令 0 1 原機(安) 0 0 8 令和元年 1 2 月 2 5 日

国立研究開発法人日本原子力研究開発機構原 子 力 科 学 研 究 所 原 子 炉 設 置 変 更 許 可 申 請 書

STACY(定常臨界実験装置)施設等の変更

第2図 国立研究開発法人日本原子力研究開発機構原子力科学研究所の全体配置図

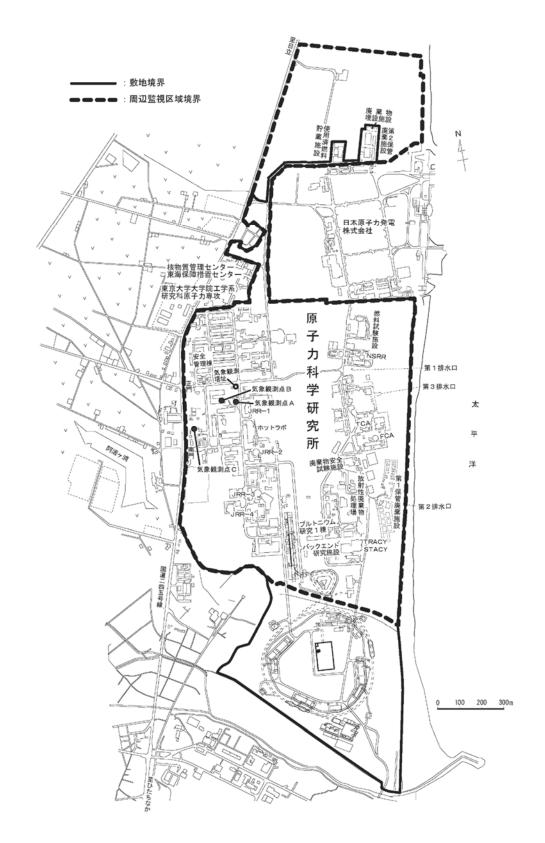
(2)「参考図面」のうち、「第2図 国立研究開発法人日本原子力研究開発機構原子 力科学研究所の全体配置図」を以下のとおり変更する。

第1図 原子炉施設の位置図

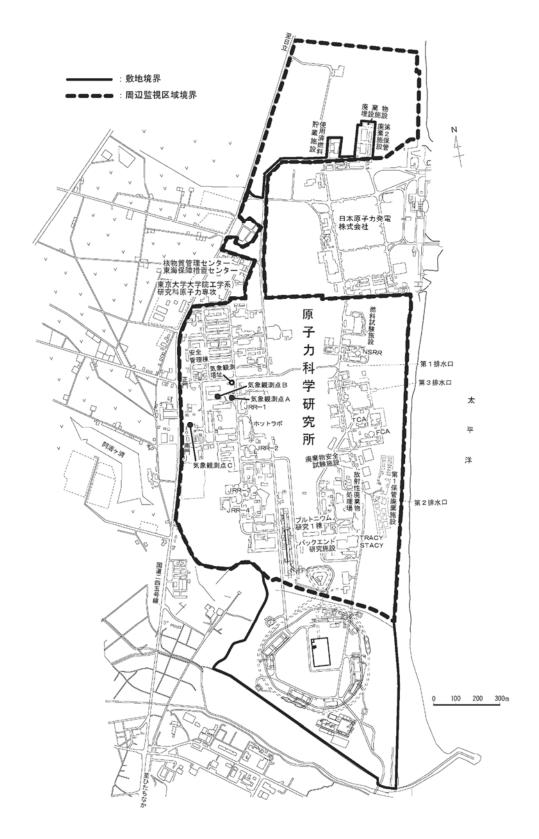
(2)「第1図 原子炉施設の位置図」について、以下のとおり変更する。

第1.1-1図 原子力科学研究所の敷地

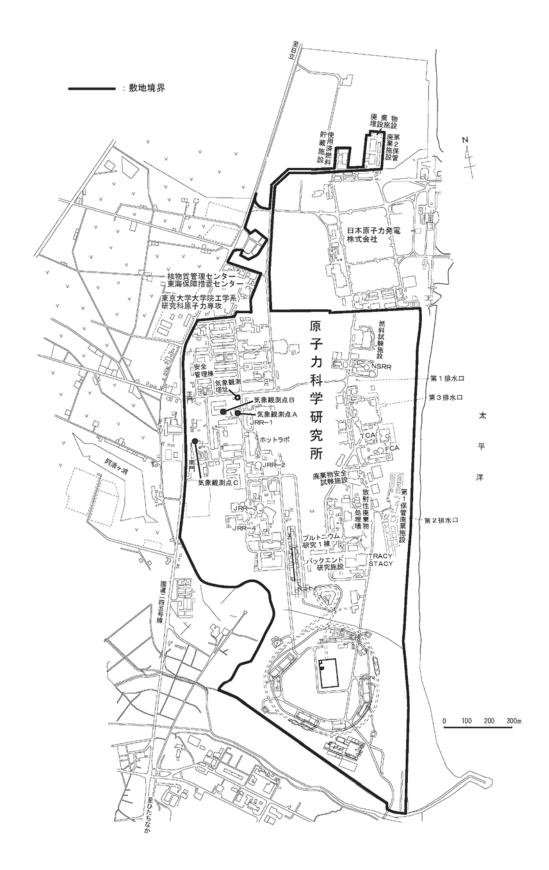
(2)「第1.1-1図 原子力科学研究所の敷地」及び「第1.1-2図 周辺監視区域」を以下のとおり変更する。

第 8-6-1 図 モニタリングポスト設置場所

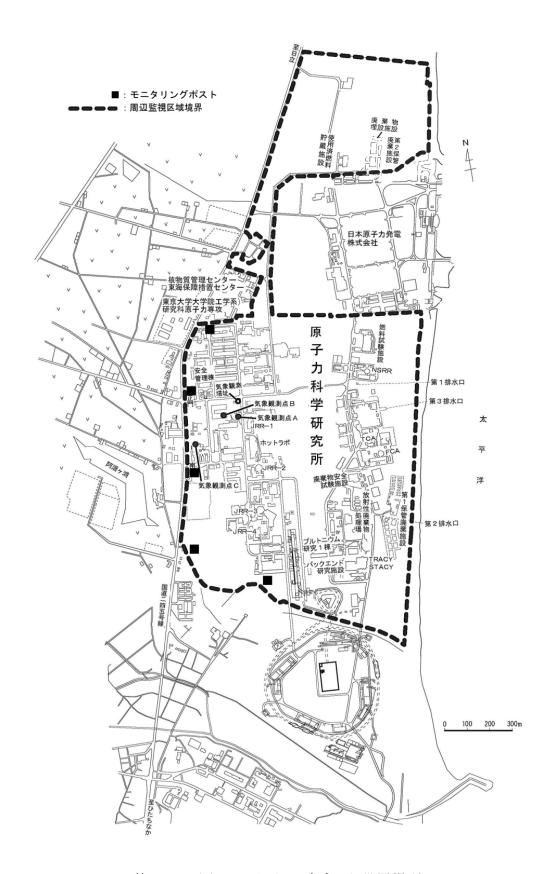
「添付図面」のうち、「第 8-6-1 図 モニタリングポスト設置場所」を以下のとおり変更する。

第 2.1-1図 周辺監視区域

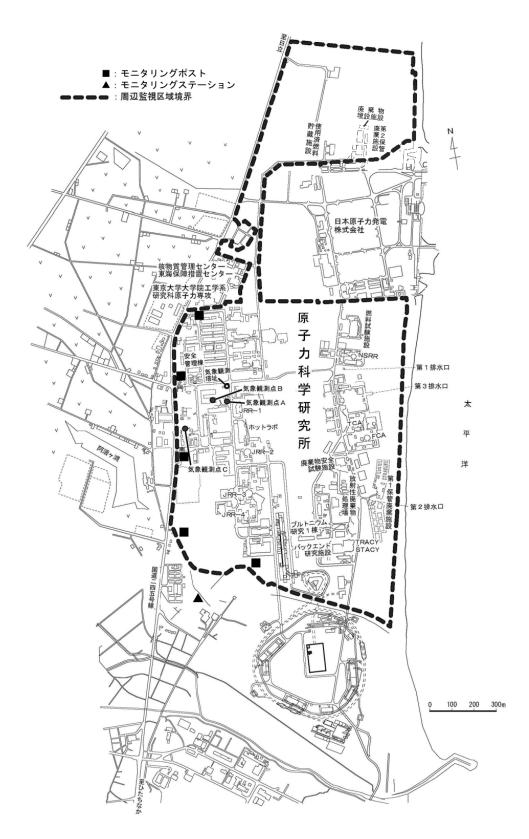
「2. 原子炉施設の放射線管理」のうち、「第 2.1-1 図 周辺監視区域」を以下のとおり変更する。
